改善箇所説明図

キャブレター(分解図)

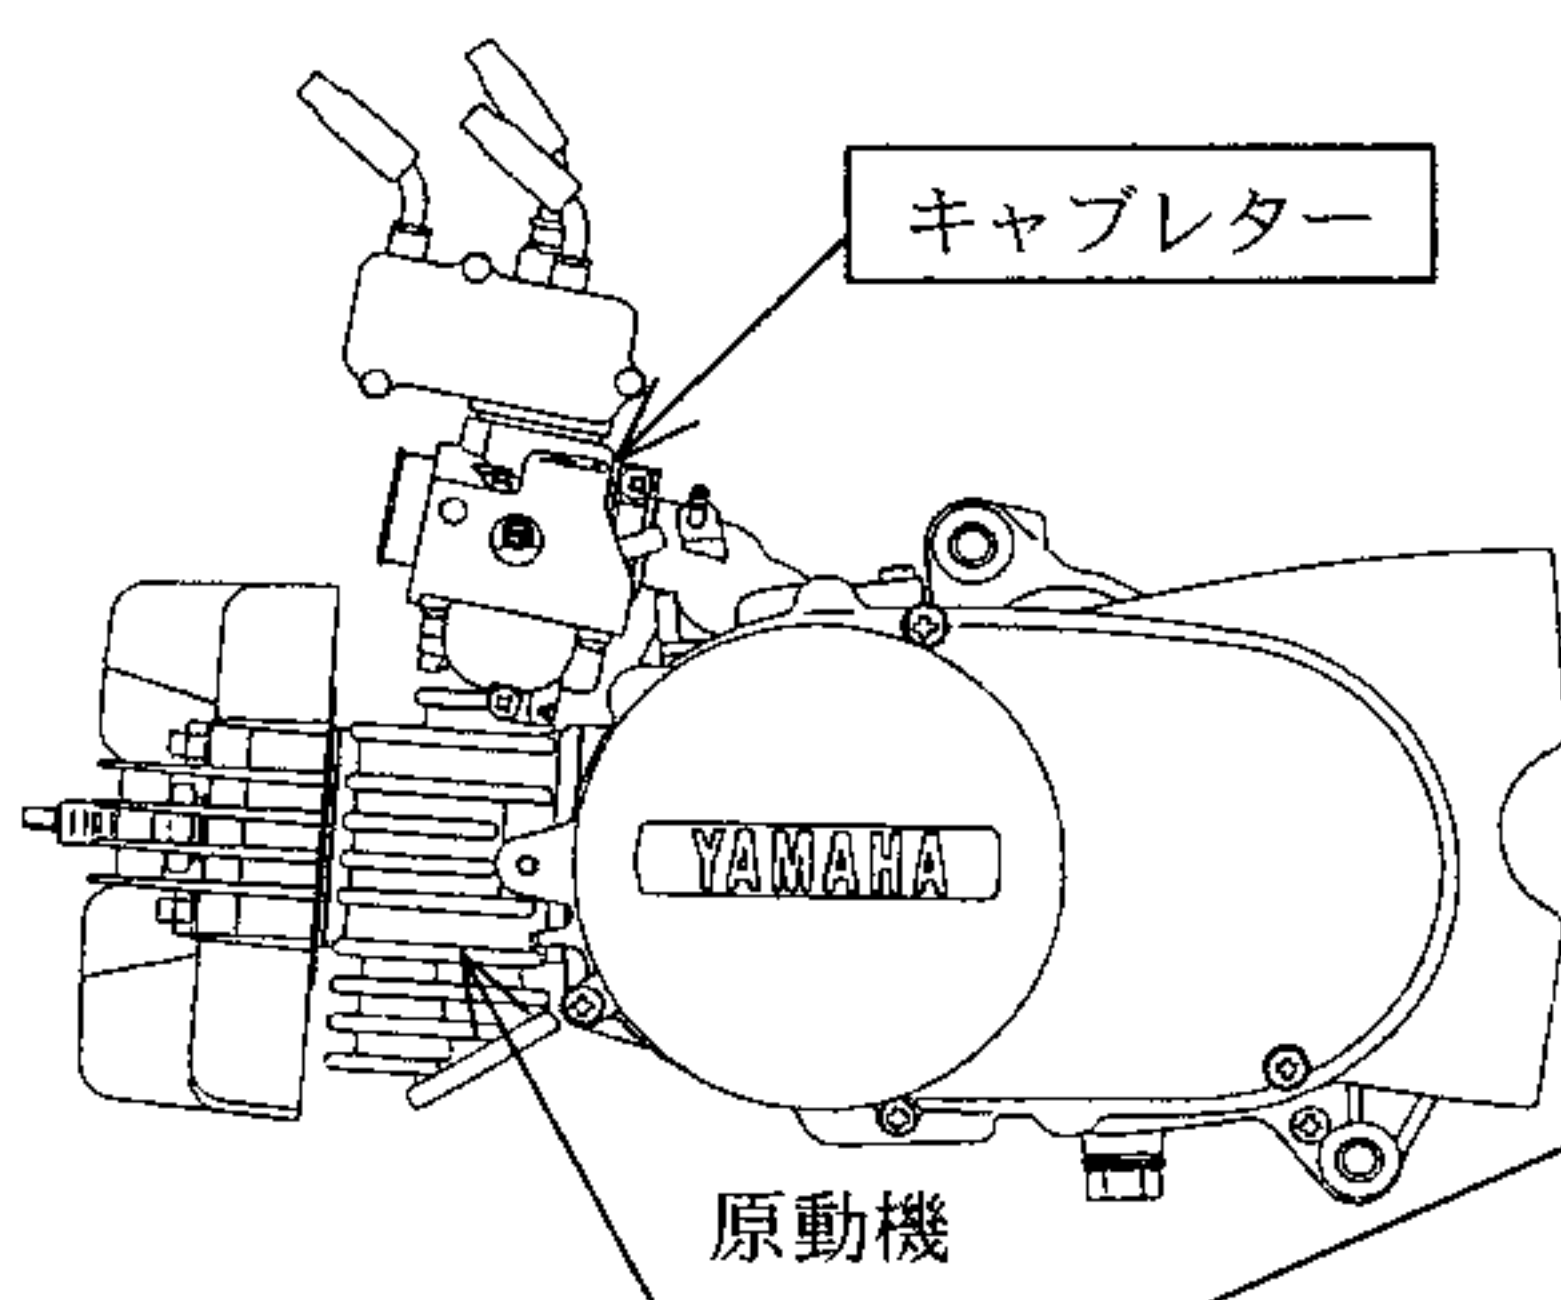
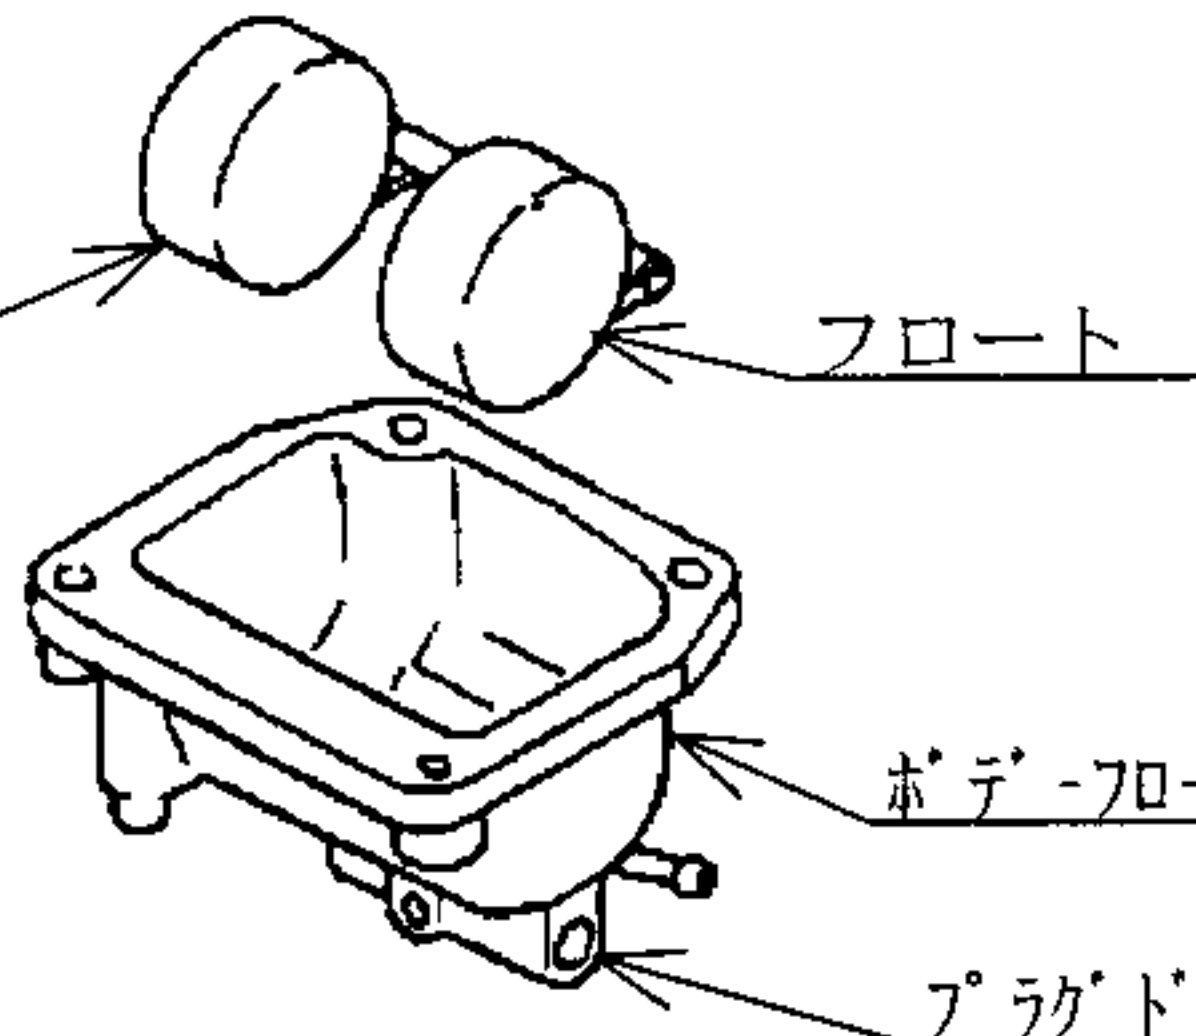
基準不適合発生箇所

キャブレターの燃料流入量調整作業が不適切なため、サイドスタンドをかけ駐車する等、キャブレターが左側に傾くと、キャブレター内のフロートがキャブレター本体と接触するものがある。そのため、燃料タンクからの燃料流入量を制御できなくなり、キャブレターから燃料が漏れるおそれがある。

改善の内容：全車両、キャブレターを良品と交換する。

識別：キャブレターのボデーフロートチャンバのプラグドレン上部に青ペイントを塗布する。
